泊発電所3号炉
設置許可基準規則等への基準適合について
第六十条（監視測定設備）

（審査会合における指摘事項回答）

令和5年4月11日
北海道電力株式会社

図-1 可搬型モニタリングポストの設置場所 変更前後の比較

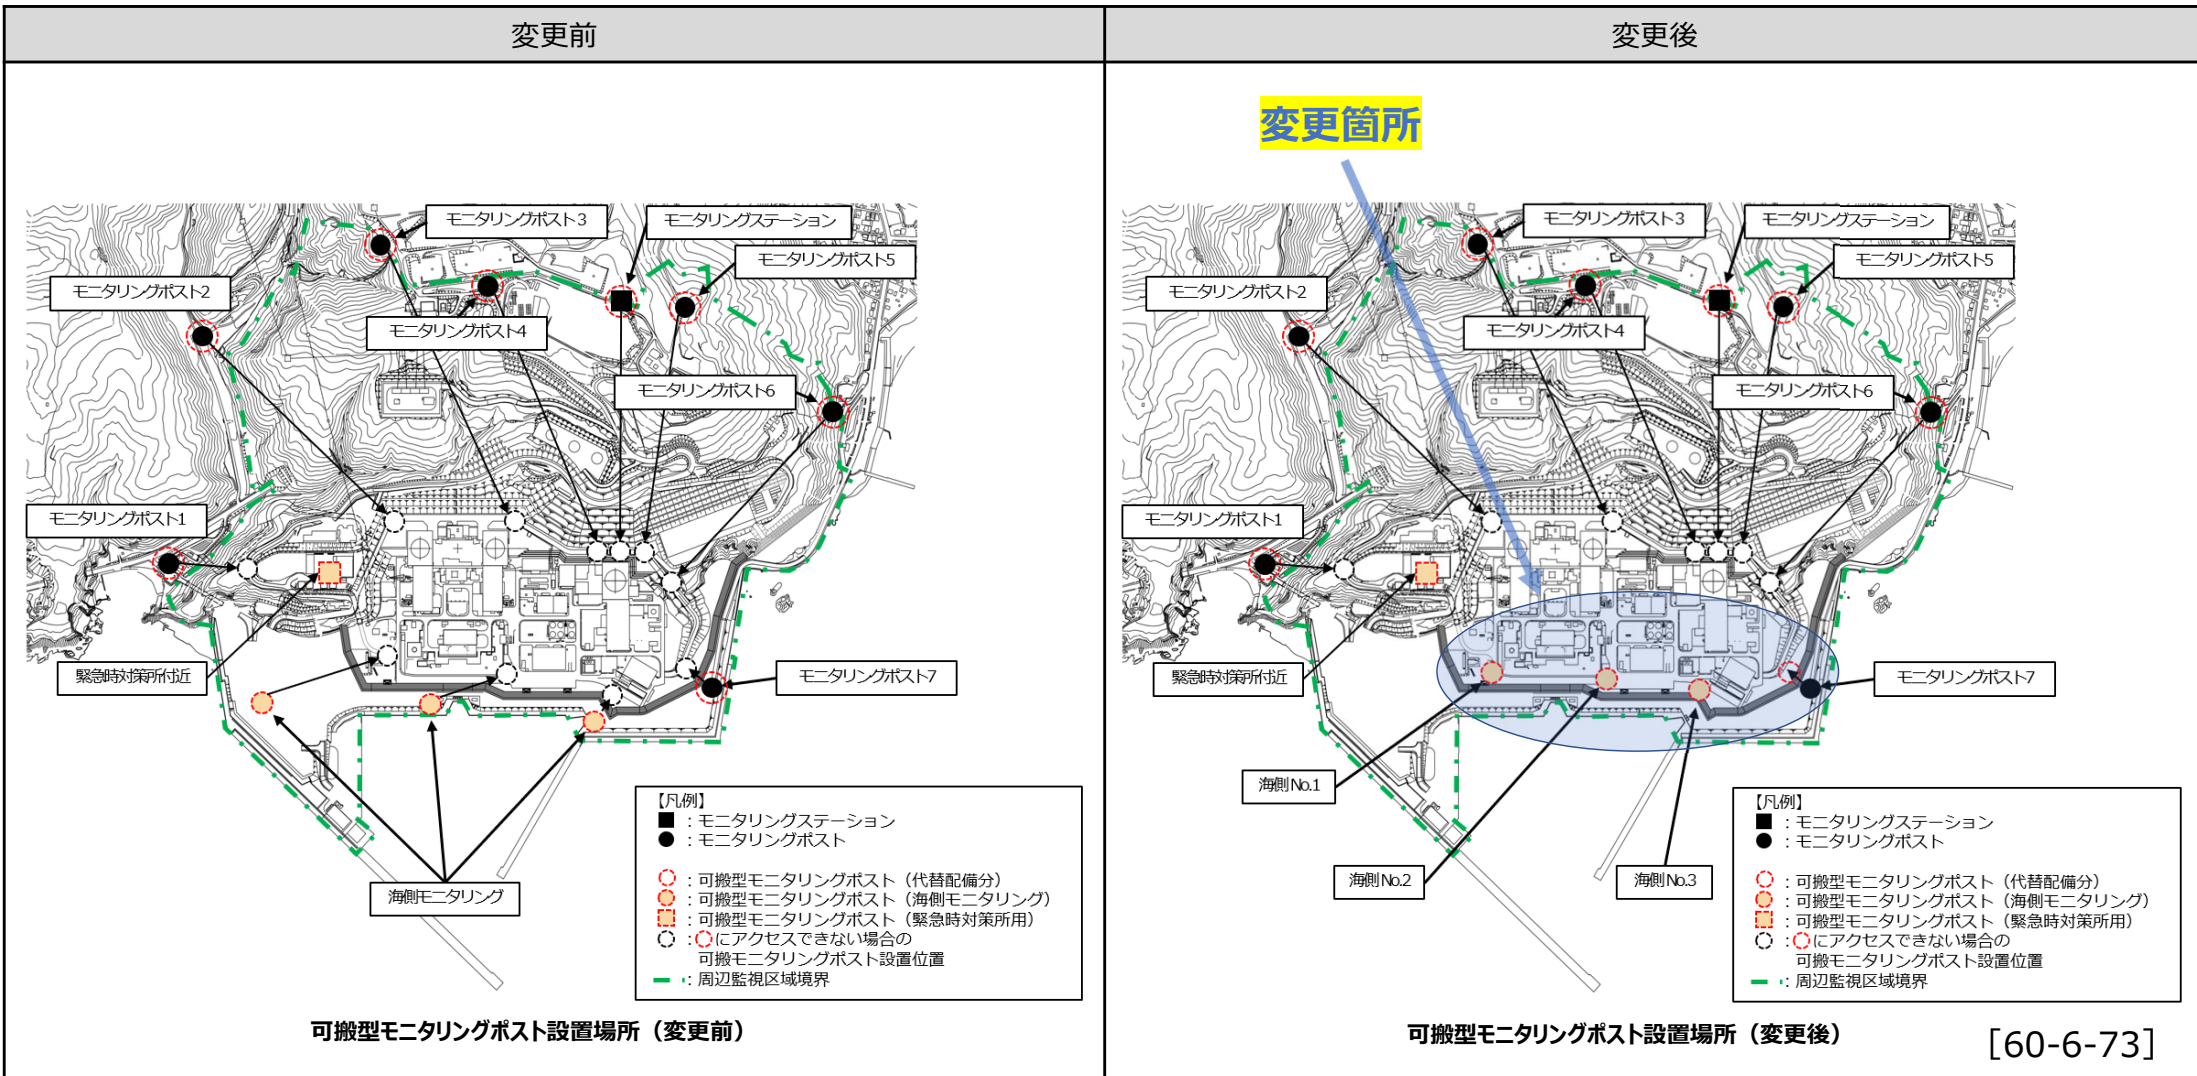
可搬型モニタリングポストの海側の設置場所について、防潮堤の影響等を踏まえて、防潮堤の外側を優先する場合等の場合分けを行った上でメリット・デメリットを整理し説明すること。

- 可搬型モニタリングポストは、新設防潮堤の外側及び内側に設置した場合のいずれにおいても、新設防潮堤から十分な離隔距離を確保でき、また遮られる視野は狭く、問題なく測定が可能であることから、新設防潮堤の計測への影響は軽微である。本回答では、設置場所を検討するため、上記以外の観点から新設防潮堤の外側又は内側に設置する場合のそれぞれについてメリット・デメリットを検討した。結果、以下の通り方針を変更し、海側に設置する可搬型モニタリングポストの設置場所を新設防潮堤の内側とする。

- モニタリングポスト又はモニタリングステーションが機能喪失した場合に代替する可搬型モニタリングポストは、原則、代替するモニタリングポスト又はモニタリングステーション付近に設置する。当該箇所へアクセスできない場合はアクセスルート上の車両で運搬できる範囲に設置場所を変更する。
- モニタリングポスト及びモニタリングステーションが設置されていない海側3箇所に設置する可搬型モニタリングポスト（3箇所）については、原則、発電所敷地境界付近の新設防潮堤の外側に設置する。

- 可搬型モニタリングポストの設置判断の容易さの観点においてメリットが大きいことから、上記のうち海側1箇所（モニタリングポスト7）に代替設置する可搬型モニタリングポスト及び海側3箇所に設置する可搬型モニタリングポストは、新設防潮堤の内側に設置する。

可搬型モニタリングポストを用いた放射線量の測定については、設置場所が新設防潮堤の外側又は内側であっても、3号炉の事故時に問題なく実施可能であることを確認している。この前提を踏まえた上で、設置場所のメリット・デメリットについて測定以外の観点から表-1の通り整理し検討した。

結果、可搬型モニタリングポストの設置判断の容易さの観点においてメリットが大きいことから、海側1箇所（モニタリングポスト7）に代替設置する可搬型モニタリングポスト及び海側3箇所に設置する可搬型モニタリングポストは、新設防潮堤の内側に設置する。

図-2 可搬型気象観測設備の代替測定場所

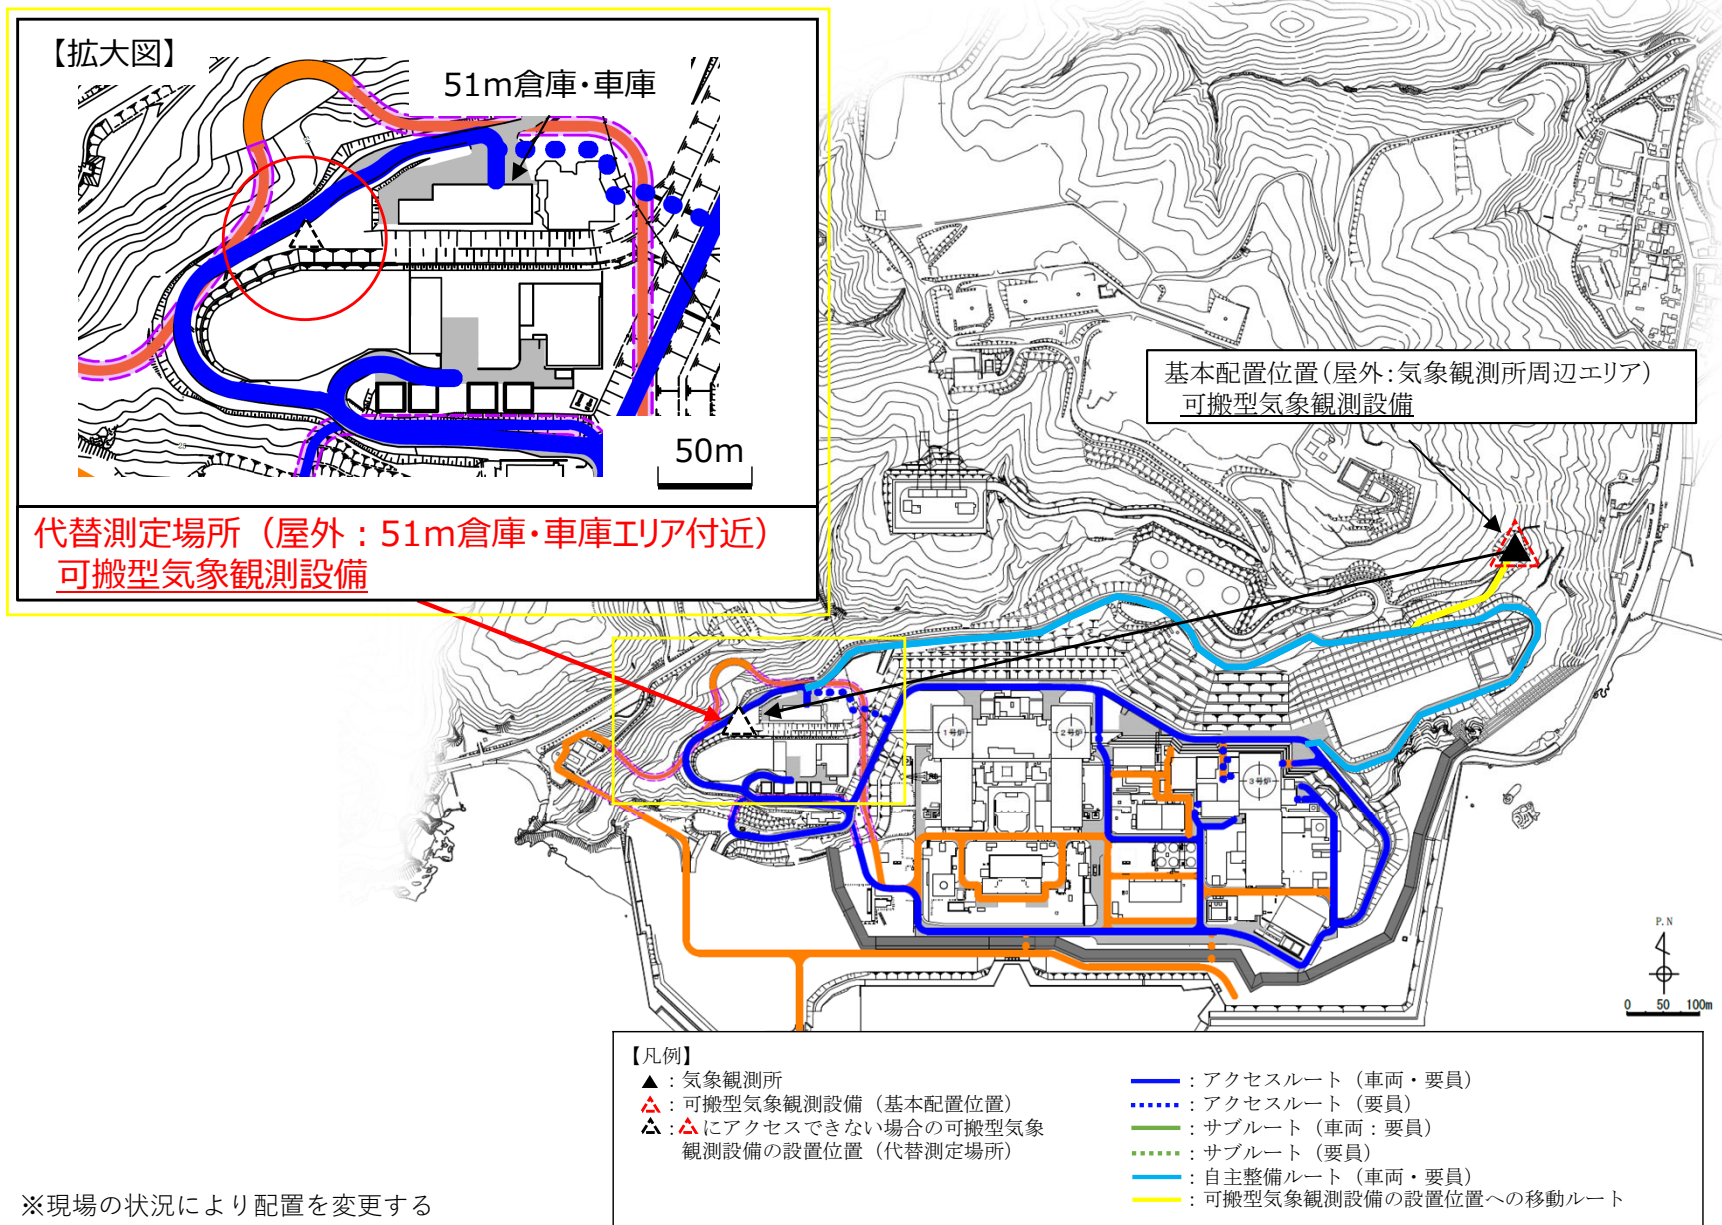
可搬型気象観測装置が地震・火災等でアクセスルートが使用できない場合のアクセスルート上の設置場所について、可搬型モニタリングポストと同様に設置場所を提示し、その妥当性を説明すること。

- 気象観測所周辺に可搬型気象観測設備を設置できない場合の代替測定場所は、アクセスルート近傍の51m倉庫・車庫エリア付近とする。
- 設置場所の妥当性は以下の通り。
 - 代替測定場所をアクセスルート付近とすることにより、地震・火災等が発生した場合でも確実に可搬型気象観測設備を設置することが可能である。
 - 「発電用原子炉施設の安全解析に関する気象指針」の解説において、「露場は、原子炉施設敷地内で近くに建造物、樹木等のない平坦な場所にできるだけ広く芝草等を植え、その中に設置すること」と示されているが、上記設置位置はこれを満たしている。
 - 露場面積は「気象観測ガイドブック」（気象庁）に定める30m²以上を確保できる。
 - なお、天然芝に代わり、人工芝を使用しても観測には影響のないことが「気象観測ガイドブック」（気象庁）にて示されていることから、可搬型気象観測設備の設置箇所に人工芝を設置する（冬季の積雪期間を除く）。
